**AVIS RELATIF À LA PROTECTION
CONTRE LES EVENTUELS EFFETS NOCIFS ET NUISANCES
PROVOQUÉS PAR LES RAYONNEMENTS NON IONISANTS
GÉNÉRÉS PAR DES ANTENNES ÉMETTRICES STATIONNAIRES**

Commune : COUVIN - Exploitant : CITYMESH

Référence exploitant : NR06809_A

Rapport n° 3471 / 2024

Figure 1 : Vue en plan des lieux de séjour et des points de contrôle

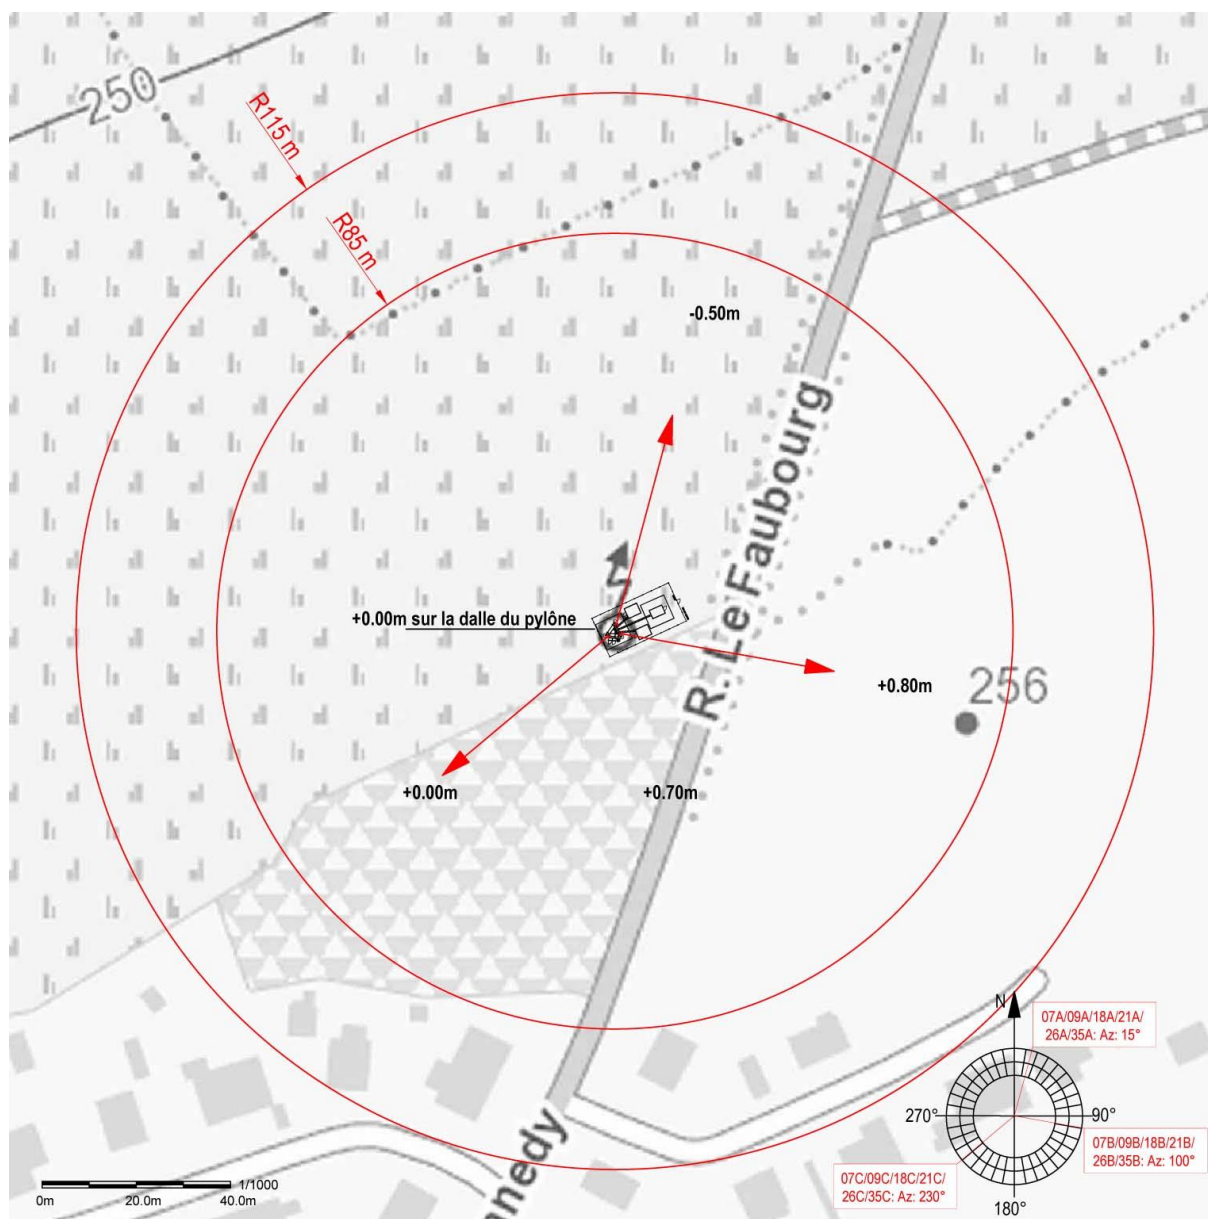
En ce qui concerne les antennes de l'installation mentionnées dans le tableau 1, la distance maximale à laquelle la limite pourrait être atteinte, à l'extérieur, est égale à 104,1 m. S'il n'y a pas de LS à une distance inférieure, les antennes respectent forcément la limite d'immission.

Dans le cas des LS situés à l'intérieur des bâtiments, une atténuation d'obstacle est prise en compte et il en résulte que la distance maximale à laquelle la limite pourrait être atteinte se réduit à 73,7 m.

Figure 2 : Vue en plan des installations d'antennes dans un rayon de 300 mètres autour de l'installation faisant l'objet de la demande d'avis

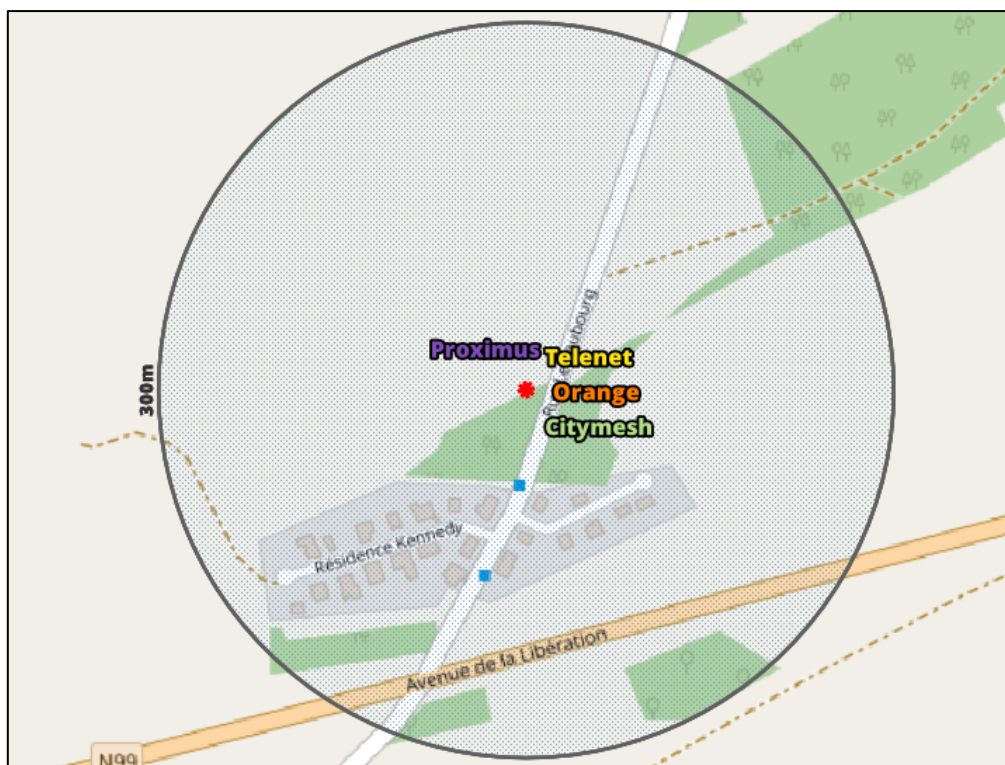
Compte tenu des considérations ci-dessus, il apparaît que l'intensité du rayonnement électromagnétique généré, dans les lieux de séjour situés dans un rayon de 300 mètres autour de l'installation référencée dans le paragraphe 2, par l'ensemble des antennes émettrices stationnaires de l'ensemble des exploitants du même site d'antennes émettrices stationnaires respecte la limite fixée à l'article 4, § 2 du décret.
